## Wzmocnienie dla modeli Land Rover: 6 nowych wahaczy poprzecznych MEYLE-HD

Pasują do Land Rover Discovery III od roku produkcji 2004 i Range Rover Sport od roku produkcji 2005

MEYLE-Nr.: 53-14 610 0000/HD  
Nr skrócony: MCB0405HD  
MEYLE-Nr.: 53-16 050 0000/HD  
Nr skrócony: MCA1016HD

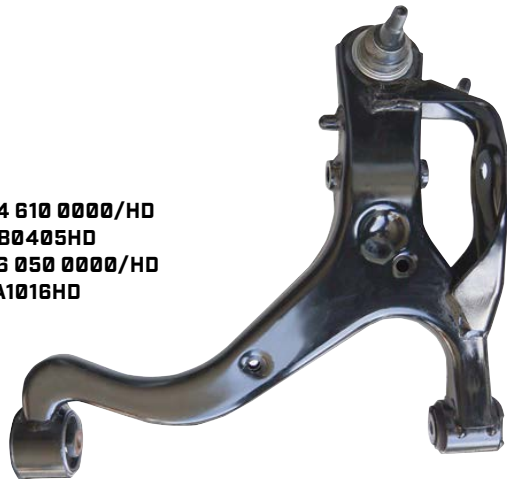
Biorąc za cel wyrównanie słabych miejsc w oryginalnej konstrukcji inżynierowie z MEYLE skonstruowali 6 nowych wahaczy poprzecznych MEYLE-HD: w nich oryginalna hydrotuleja została zastąpiona tuleją z pełnej gumy w jakości MEYLE-HD. Ponieważ tuleja z pełnej gumy obrywa się bez płynu, nie może, tak jak wersja oryginalna, ulec awarii z powodu nieszczelności. Tym samym wahacze poprzeczne MEYLE-HD mają dłuższą żywotność i dostają gwarancję na 4 lata.

- zamiana hydrotulei przez tuleję z pełnej gumy we wszystkich 6 wahaczach poprzecznych MEYLE-HD
- wzmocniona tuleja łożyska MEYLE-HD wymierna oddzielnie (MEYLE: 53-14 610 0000/HD, Nr skrócony MCB0405HD)
- niemożliwa przedwczesna awaria w wyniku nieszczelności
- zastosowanie wysokiej jakości elastomerów: reagują elastycznie na rozciąganie/ściskanie, a następnie powracają do swojego pierwotnego kształtu

Po wymianie wahacza poprzecznego należy zawsze dokonać pomiaru osi. Łożyska z pełnej gumy montować tylko w pozycji obciążonej i wymieniać je zawsze na całej kompletnej osi. Należy uwzględnić zalecenia producenta.
